Modifica prodottoperma NOVA con volume 125 cm³ e elemento gasogeno privo di mercurio**Numero PCN:**

1505-03-01

27 maggio 2015

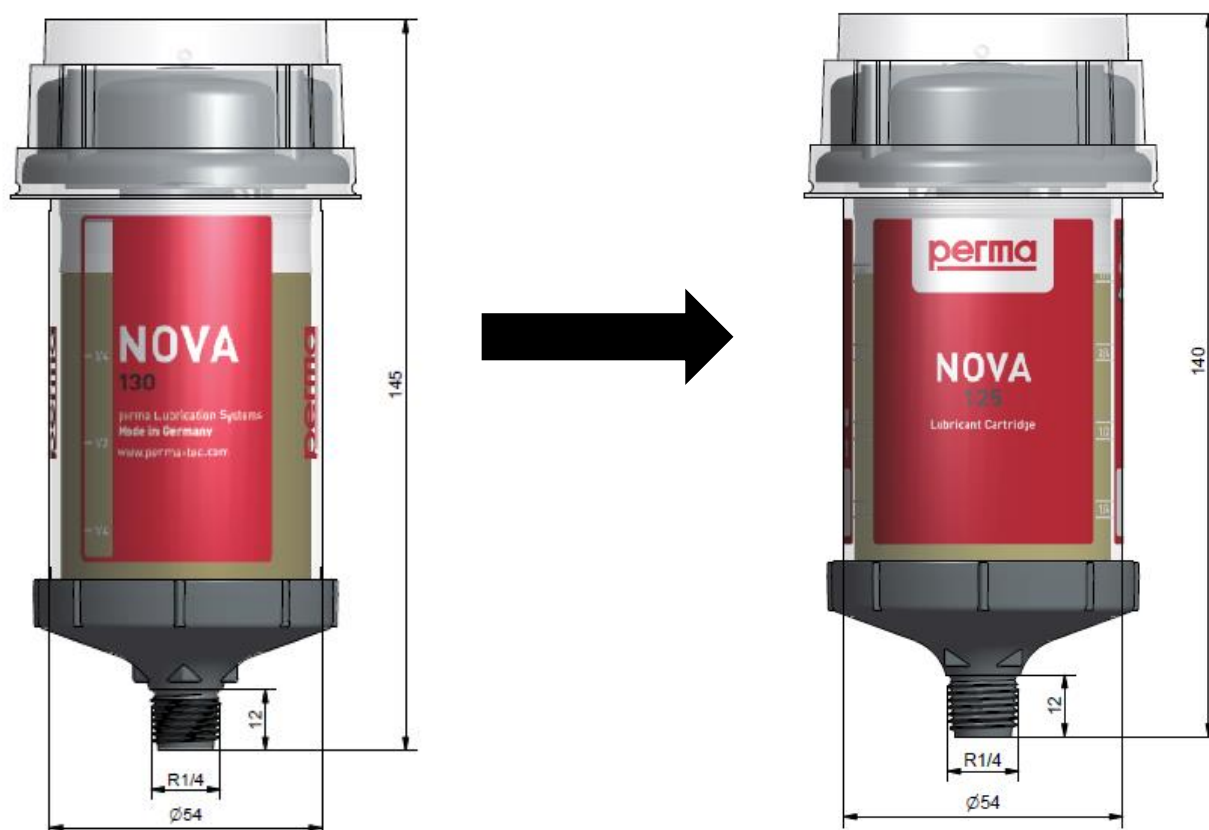
Descrizione modifica:Il volume del perma NOVA cambierà da 130 cm³ a 125 cm³.Gli elementi gasogeni del perma NOVA 125 cm³ e 65 cm³ saranno privi di mercurio.**Dettagli:**

La lunghezza del perma NOVA con un volume lubrificante di 125 cm³ si riduce di 5 mm:
